Dato: 12.06.2024
Deres ref.: 201907071
Vår ref.: 201727073
Side: 1 / 11

Svar på høringskommentarer og klargjøringer vedrørende søknad om endring av konsesjonsvilkår for Hamar omformerstasjon

NVE ga Bane NOR og Elvia konsesjon for bygging av Hamar omformerstasjon i Ringsaker kommune den 10.09.2020 (NVEref: 201907071-22). Opprinnelig konsesjon stilte vilkår om utarbeidelse og godkjenning av en detaljplan (tidl. MTA-plan). MTA-plan ble godkjent av NVE den 29.03.2023 (NVEref 202218761-15). Bane NOR søkte om endring av vilkår i konsesjon, samt oppdatering av detaljplan den 22.03.2024.

Figur 1: Fasadeillustrasjoner av alternativ 0

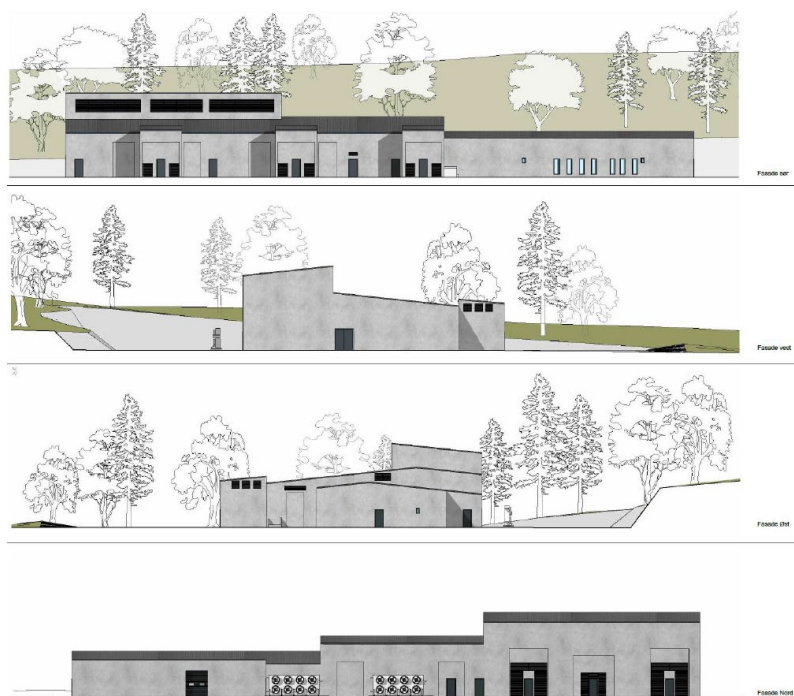
Alternativet omhandler opprinnelig løsning med utluftningsrister vendt mot sør.

På grunn av at man tidlig så at man ikke overholdt støykravene så er det ikke gjort en detaljprosjektering av bygget for sørvendte rister. Eksakt høyde / målsatte fasadetegninger er derfor ikke utarbeidet, men det er antatt at bygget vil ha omtrent tilsvarende høyde som for nordlig vendt med tvungen kjøling (alt 2), dvs. 10,0 - 10,5 meter.

Figur 2: Fasadeillustrasjoner for alternativ 1

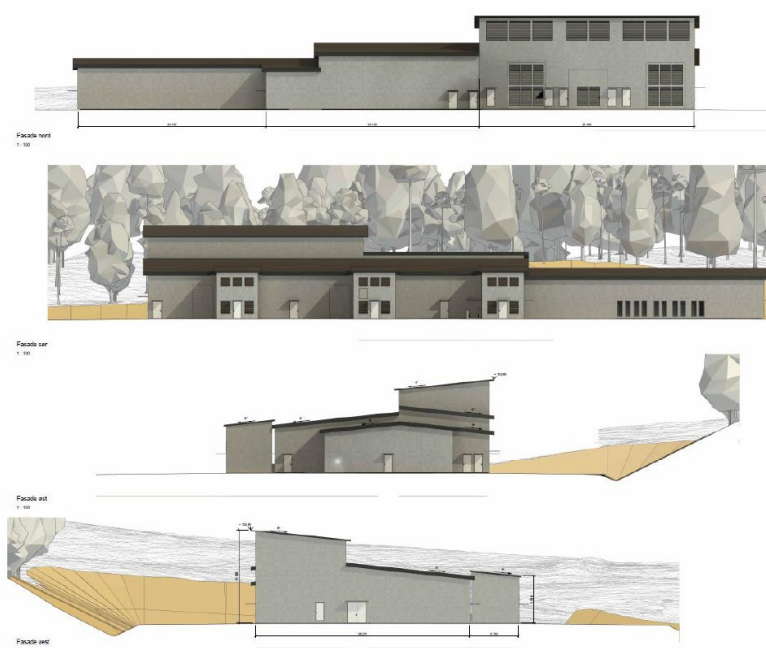
Alternativet omhandler utluftningsrister for transformatorrom vendt mot nord, uten noen form for forsert kjøling i transformatorrommet. Dette er omsøkt alternativ i endringssøknaden.

Alternativet medfører en økning av byggets mønehøyde til 11,5 m. Høydekravet følger av

- krav til laveste innvending avstand til tak, av hensyn til sikkerhetsavstand til spenningsførende deler
- krav til minimumsstørrelse på utluftningsrister for å gi tilstrekkelig areal for luftgjennomstrømming
- helning på tak av hensyn til å lede luftstrøm innvendig, og vannavrenning utvendig
- behov for falskt, innvendig tak for å sørge for luftgjennomstrømming med naturlig kjøling

Figur 4: Støykart for opprinnelig utforming med sørvendte rister, med og uten øvrige innendørs støytiltak. Lys oransje område er støynivå høyere enn målt støynivå på stedet i dag, men fortsatt innenfor retningslinjer for støy angitt i T-1442/2021.

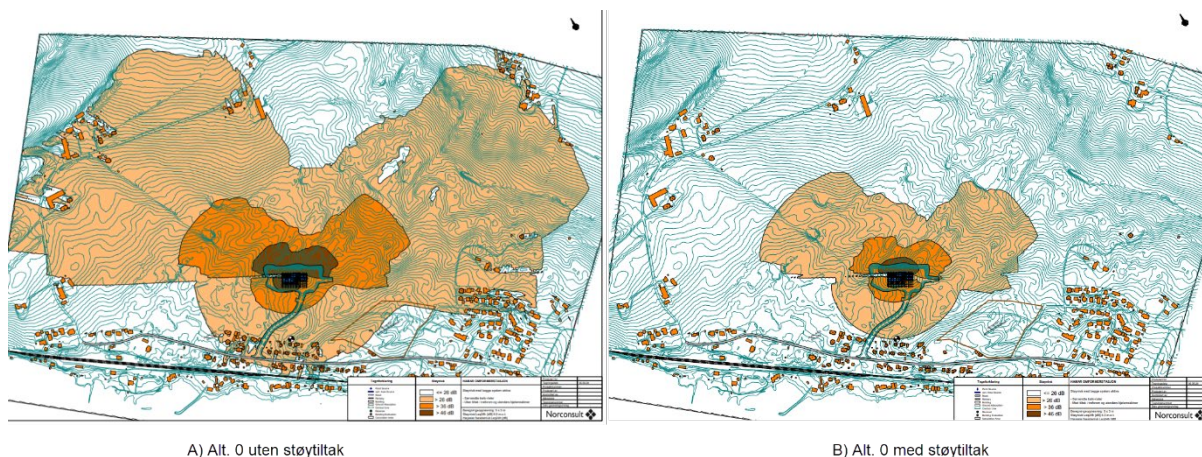
Ved støyberegninger i tidlig fase av prosjekteringen så man at utformingen av anlegget ville gi en økning av støy for nabobebyggelse sammenlignet med dagens målte støynivåer. Det ble derfor sett på mulige støytiltak inne i bygget, herunder innendørs støydemper og endring av viftetyper. Figur 4 viser støykart for opprinnelig utforming med sørvendte utluftningsrister, med og uten øvrige støytiltak.

Beregningene i prosjekteringsfasen viser nivåer innenfor grenseverdiene i T-1442/2021, men målinger av støynivået i forkant av tiltak viser at det er svært lite støy i området i dag ($L_{24h} = 25$ dB). En økning opp til grenseverdi vil derfor være en svært merkbar endring. Fra vår kontakt med naboene gjennom informasjonsmøter er det også vårt inntrykk at støy er en bekymring blant lokalmiljøet. Vi har derfor stilt krav i kontrakt med entreprenøren om at det ikke skal være en økning i støynivå ved nærmeste støysensitive bebyggelse. Det lyseste oransje området i Figur 4 viser utstrekningen av det skjerpede støykravet (<26 dB).

Figur 6: Støykart for alt. 0 med sørvendte rister og alt. 1 med nordvendte rister

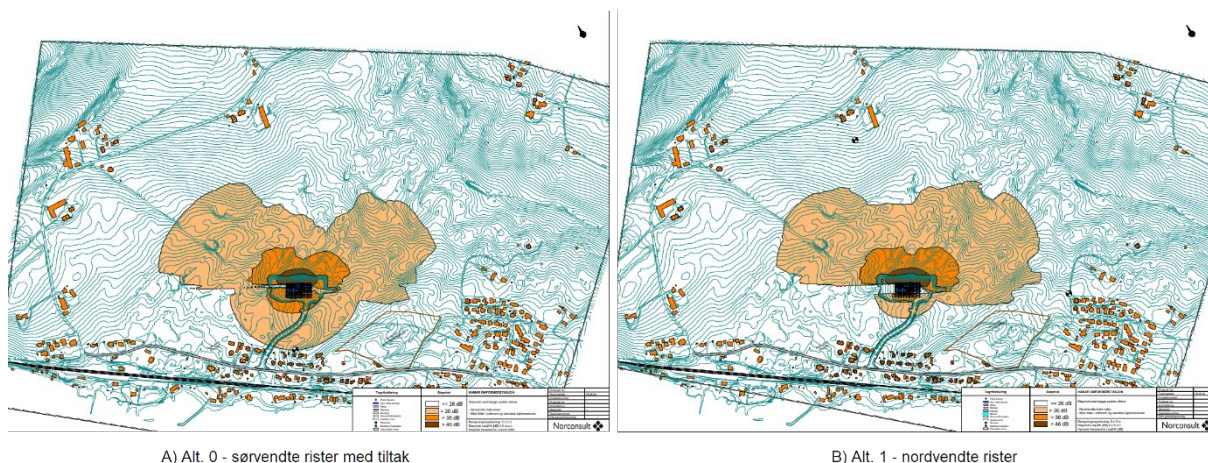
Figur 6 viser en sammenligning av støykartene for opprinnelig utforming (alt. 0) og omsøkt endring (alt. 1). Ved å flytte utluftningsristene mot nord oppnår man en tett bygningsflate mot nærmeste bebyggelse som gir en vesentlig reduksjon i støyspredningen mot sør. Dette oppnås uten at det gir vesentlig endring i støy for bebyggelse i nordlig retning på grunn av større avstand og stigende terreng.

Oppsummert vurderer vi at flytting av ristene er et gunstig tiltak som gir vesentlig bedring av støyforhold for nabobebyggelsen.
